D.g.r. 16 dicembre 2024 - n. XII/3666
Progetto di aggiornamento del Piano stralcio per l'Assetto Idrogeologico del bacino del fiume PO (PAI) e delle mappe del Piano di Gestione del Rischio di Alluvioni (PGRA) relativo al torrente Staffora. Presa d'atto degli esiti dell'incontro conclusivo della fase di partecipazione attiva (art. 68 del d.lgs. 152/2006) ed espressione del parere di Regione Lombardia

PROGETTO DI AGGIORNAMENTO DELL'ELABORATO N. 2 DEL PAI-PO E DELLE MAPPE DEL PGRA DEL DISTRETTO IDROGRAFICO DEL FIUME PO: MODIFICA ALLA PERIMETRAZIONE E CLASSIFICAZIONE DI AREE RICOMPRESE NELL'ALLEGATO N. 4 DELL'ELABORATO 2 DEL PAI E DELLE MAPPE DI PERICOLOSITÀ DEL PGRA DEL TORRENTE STAFFORA

INCONTRO CONCLUSIVO TORRENTE STAFFORA

5 Novembre 2024

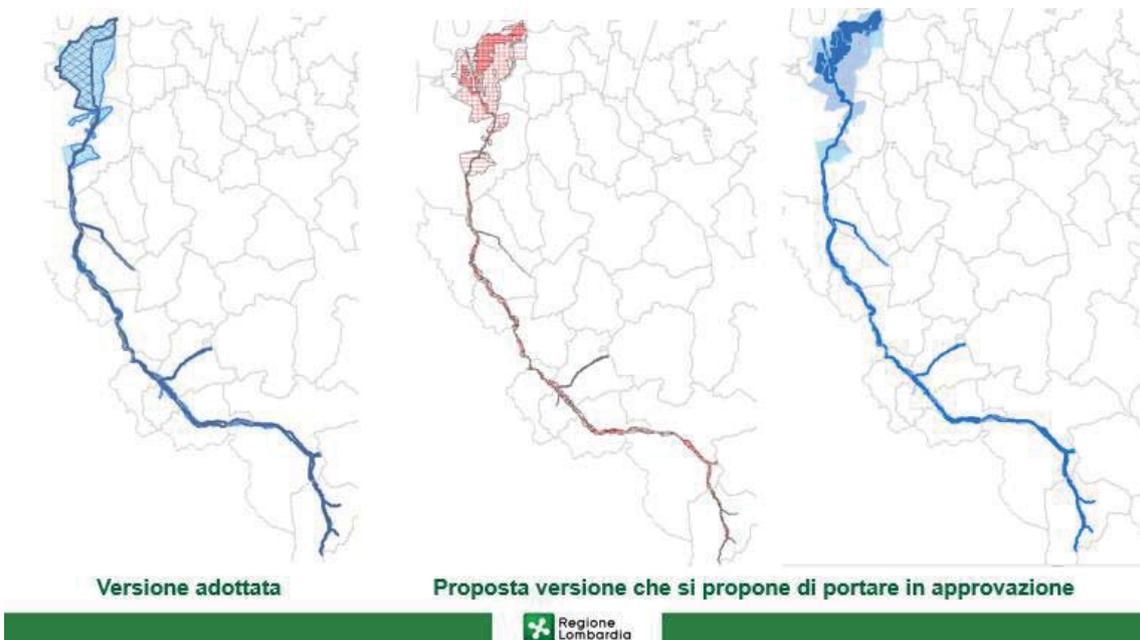
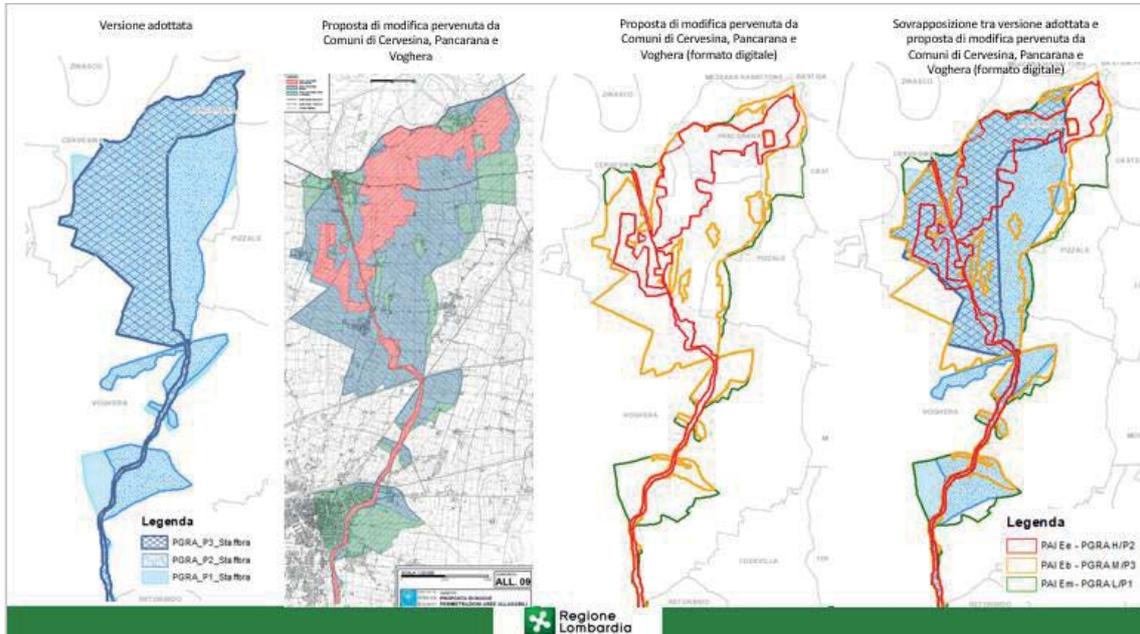
Osservazioni	Risposta
3	<p>Comuni di Voghera, Cervesina e Pancarana – Provincia di Pavia Comune di Voghera prot. 58321/2023 del 07/11/2023 - prot. regionale Z1.2023.0044623 e prot. 58321 del 07/11/2023 prot. regionale Z1.2023.0044634 del 07/11/2023 Comune di Cervesina prot. 3526 del 07/11/2023- prot. regionale Z1.2023.0044582 Comune di Pancarana prot. 1824 del 07/11/2023- prot. regionale Z1.2023.0044558 Provincia di Pavia prot. 61883/2023 dell'08/11/2023- prot. regionale Z1.2023.0044978</p> <p>I Comuni hanno inviato singolarmente una nota redatta in modo congiunto, fatta propria e inviata, altresì, dalla Provincia di Pavia entro i termini. A seguito di tali note si sono svolti incontri presso la sede regionale, nell'ambito dei quali i comuni hanno manifestato la volontà di affidare un incarico per svolgere approfondimenti a supporto delle osservazioni. Durante lo svolgimento dello studio si sono avute numerose interlocuzioni con il professionista incaricato (ing. Bizzarri Alberto) e le Amministrazioni, nonché incontri (27/02/2024, 12/06/2024, 01/08/2024, 06/08/2024); la versione definitiva dello studio è stata anticipata via mail il 06/08/2024, trasmessa con nota agli atti regionali prot. Z1.2024.0032738 del 05/09/2024 e seguita da un ultimo incontro in data 10/10/2024.</p>	<p>Le proposte di modifica avanzate dai Comuni di Voghera, Cervesina e Pancarana consistono sia in una diversa estensione delle aree allagabili sia in una diversa classificazione del grado di pericolosità all'interno delle medesime. In particolare, risulta ampliata l'estensione delle aree allagabili in destra idrografica nella parte medio-bassa, entro i comuni di Pizzale e Pancarana e in sponda sinistra nella parte medio-alta in Comune di Voghera. In sponda destra le nuove aree allagabili giungono fino a Luria e interessano una ampia porzione del territorio del Comune di Pizzale e Pancarana, anche con gradi di pericolosità molto elevata, pur tenendo conto solo della pericolosità dello Staffora e non del Luria che potrebbe incrementare il grado di pericolo. Si evidenzia che tale territorio è prevalentemente ad uso agricolo con l'eccezione della Zona industriale. Le proposte, in generale, sono adeguatamente supportate e descritte e tengono conto, in parte del tempo di ritorno degli eventi (come nello studio assunto quale riferimento per il progetto di aggiornamento adottato) e in parte, entro le aree allagabili per Tr 200 anni dello studio di riferimento, dei tiranti attesi, in coerenza con le metodologie contenute nell'Allegato 4 alla d.g.r. 2616/2011. Considerano inoltre scenari di piena non contemporanei tra Po e Staffora, elemento condivisibile. Analogamente a quanto fatto su altri corsi d'acqua, tuttavia, non paiono accoglibili le proposte di riclassificazione della pericolosità (da P3 a P1) che riguardano ambiti circoscritti rientranti entro ampie aree a pericolosità maggiore. Su tali ambiti, ove già edificati, saranno svolte idonee valutazioni del rischio. Su questo aspetto si chiedono maggiori chiarimenti in sede di incontro conclusivo. La proposta nel suo complesso risulta pertanto parzialmente accoglibile.</p>
